Bescheid

über die Änderung und Ergänzung der allgemeinen bauaufsichtlichen Zulassung vom 12. Dezember 2013

Zulassungsnummer:
Z-33.43-1354

Zulassungsgegenstand:
Wärmedämm-Verbundsysteme mit angeklebten und angedübelten Dämmplatten
"Mplus Wärmedämm-Verbundsystem PS-D"
"Mplus Wärmedämm-Verbundsystem SW-D"
"Mplus Wärmedämm-Verbundsystem PL-D"

Wärmedämm-Verbundsystem mit angeklebten und angedübelten EPS-Platten **Anlage 9**

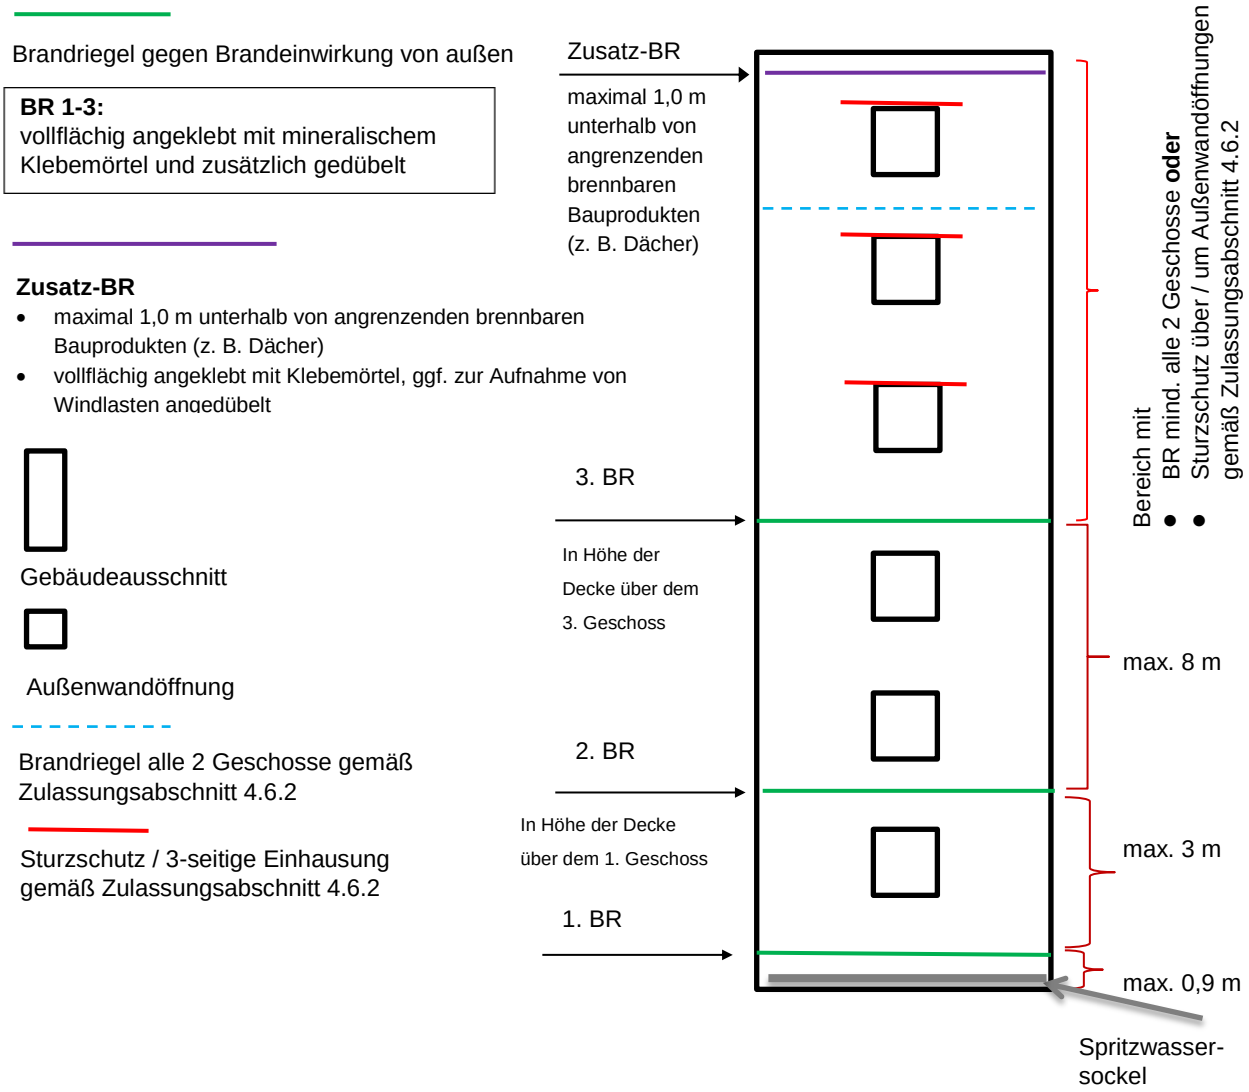
Abschnitt 4.10 Zusätzliche konstruktive Brandschutzmaßnahmen

Für schwerentflammbare WDVS mit bis zu 300 mm dicken EPS-Platten müssen zusätzlich zu den in Abschnitt 4.6.2 enthaltenen Bestimmungen folgende konstruktiven Maßnahmen gegen eine Brandeinwirkung von außen ausgeführt werden: (siehe Anlage 9)

1. ein Brandriegel an der Unterkante des WDVS bzw. maximal 90 cm über Geländeoberkante oder genutzten angrenzenden horizontalen Gebäudeteilen (z. B. Parkdächer u. a.)

2. ein Brandriegel in Höhe der Decke des 1. Geschosses über Geländeoberkante oder angrenzenden horizontalen Gebäudeteilen nach Nr. 1, jedoch zu dem darunter angeordneten Brandriegel mit einem Achsabstand von nicht mehr als 3 m. Bei größeren Abständen sind zusätzliche Brandriegel einzubauen.

3. ein Brandriegel in Höhe der Decke des 3. Geschosses über Geländeoberkante oder angrenzender horizontaler Gebäudeteile nach Nr. 1, jedoch zu dem darunter angeordneten Brandriegel mit einem Achsabstand von nicht mehr als 8 m. Bei größeren Abständen sind zusätzliche Brandriegel einzubauen.

4. weitere Brandriegel an Übergängen der Außenwand zu horizontalen Flächen (z. B. Durchgänge, -fahrten, Arkaden), soweit diese in dem durch einen Brand von außen beanspruchten Bereich des 1. bis 3. Geschosses liegen.

Die Brandriegel müssen folgende Anforderungen erfüllen:

- Höhe ≥ 200 mm
- nichtbrennbare Mineralwolle-Lamellenstreifen, Baustoffklasse A1 oder A2 nach DIN 4102-1 bzw. Klasse A1 oder A2 - s1,d0 nach DIN EN 13501-1, nicht glimmend, aus Steinfasern mit einem Schmelzpunkt von mindestens 1000 °C geprüft nach DIN 4102-17, mit einer Rohdichte zwischen 60 und 100 kg/m³

- mit mineralischem Klebemörtel (Bindemittel: Kalk und/oder Zement) vollflächig angeklebt und
- zusätzlich mit WDVS-Dübeln angedübelt (entweder durch den bewehrten Unterputz hindurch, oberflächenbündig unter dem bewehrten Unterputz oder im Mineralwolle-Lamellendämmstoff versenkt)

- Verdübelung mit zugelassenen WDVS-Dübeln bestehend aus Dübelteller und Hülse aus Kunststoff sowie Spreizelement aus Stahl, Durchmesser des Dübeltellers ≥ 60 mm, Rand- und Zwischenabstände der Dübel: mindestens 10 cm nach oben und unten, maximal 15 cm zu den seitlichen Rändern eines Brandriegel-Streifenelements sowie maximal 45 cm zum benachbarten Dübel
